Vysvětlení zadávacích podmínek a Rozhodnutí o změně zadávacích podmínek č. 4

Rekonstrukce objektu Pernerova 29

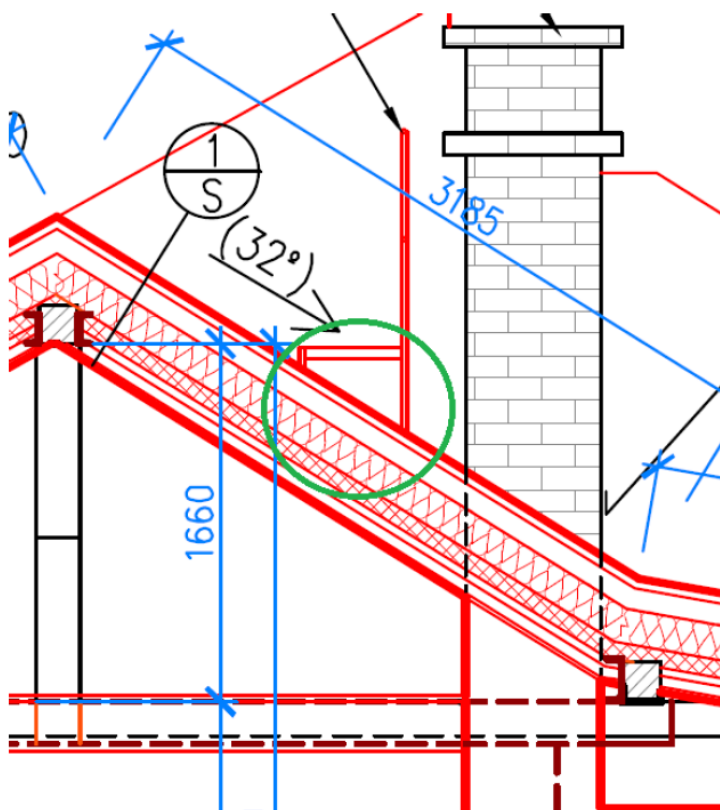
V projektové dokumentaci pro část „SO 01_Půdní vestavba na budově Pernerova 29, č. p. 383, Praha 8 – Karlín“ jsme nenalezli položku č. 382 *Žlab mezistřešní nebo zaatikový z pozinkovaného plechu včetně čel a hrdel Příplatek k cenám za zvýšenou pracnost provedení rohu nebo koutu rš 1100 mm* z příslušného výkazu výměr. Žádáme o upřesnění, kde v projektové dokumentaci se daná položka nachází.

K výše uvedenému dotazu zadavatel uvádí, že položka č. 382, uvedená ve výkazu výměr „SO 01_Půdní vestavba na budově Pernerova 29, č.p. 283, Praha 8 - Karlín“ je položkou rozpočtovou – jedná se tedy o příplatek k položce K/3.

Zadavatel rozšířil znění shora uvedené položky následovně:

382	K	764516411	Žlab mezistřešní nebo zaatikový z pozinkovaného plechu včetně čel a hrdel Příplatek k cenám za zvýšenou pracnost provedení rohu nebo koutu rš 1100 mm	kus	9,000		0,00	CS ÚRS 2017 02
	VV		"k3 - kout" 1		1,000			
	VV		"k3 - ukončení" 8		8,000			
	VV		Součet		9,000

a to z důvodu zvýšené pracnosti propojení zaatikového žlabu se střešní rovinou/krytinou.

Zadavatel rovněž upravil v rámci shora uvedené položky výkazu výměr „SO 01_Půdní vestavba na budově Pernero 29, č.p. 283, Praha 8 - Karlín“ počet ks z 1 ks na 9 ks.
